Avis délibéré
de la mission régionale d'autorité environnementale
Provence-Alpes-Côte d'Azur
sur le projet de parc agrivoltaïque au lieu-dit "les Pourcelles",
au Mées (04)

**N° MRAe
018540/A P**

Figure 2 : description du projet - source : étude d'impact

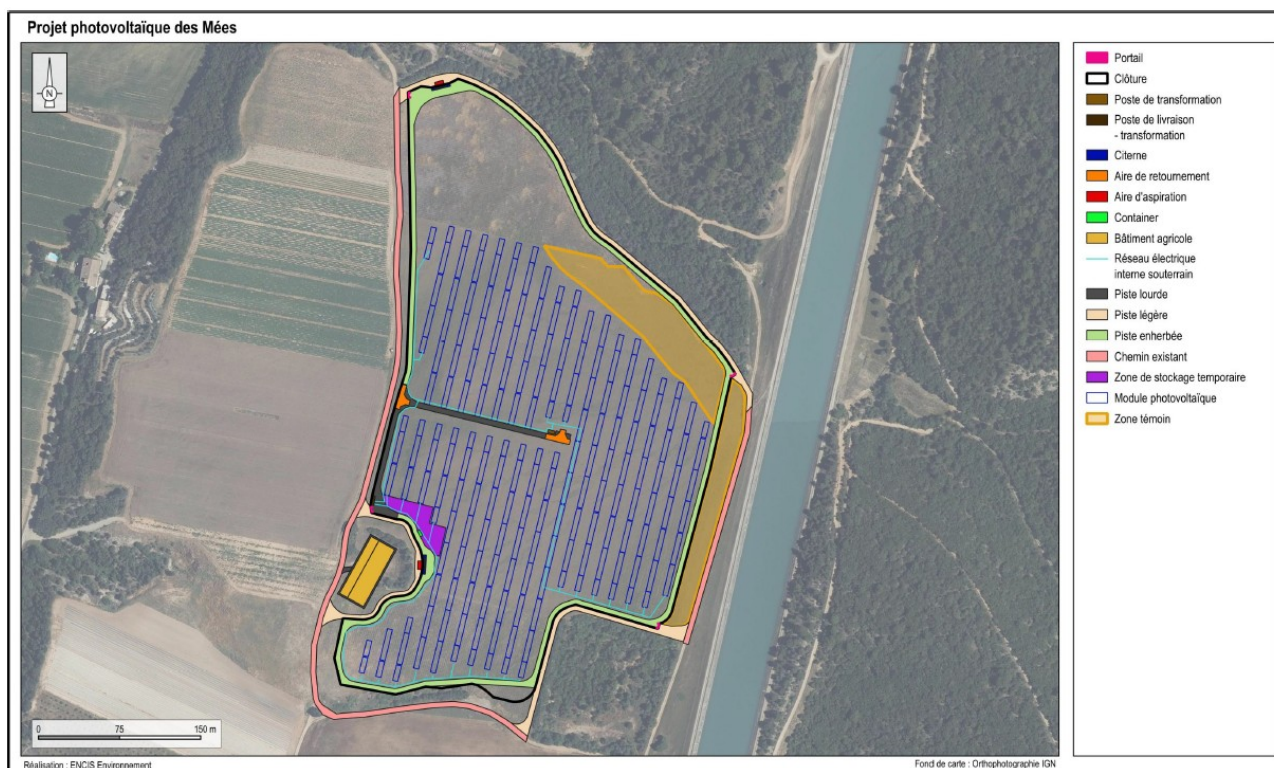
Le projet implique la mise en œuvre des obligations légales de débroussaillage (OLD) sur une surface non indiquée dans le dossier².

La construction d'un bâtiment agricole de 1 500 m² (cf. Figure 2) est également prévue, permettant selon le dossier, de stocker le matériel, la récolte et le conditionnement des pistaches.

L'injection de l'électricité produite sur le réseau public de distribution nécessite de relier le poste de livraison à un poste source. L'étude d'impact indique qu'un raccordement « au poste source d'Oraison », situé à 5,4km, est envisagé, sans toutefois en analyser les incidences, ni celles de la création des pistes, alors qu'ils font partie intégrante du projet³.

La MRAe recommande de revoir le périmètre de projet, pour prendre en compte l'opération de raccordement au poste source et de préciser la surface des obligations légales de débroussaillage.
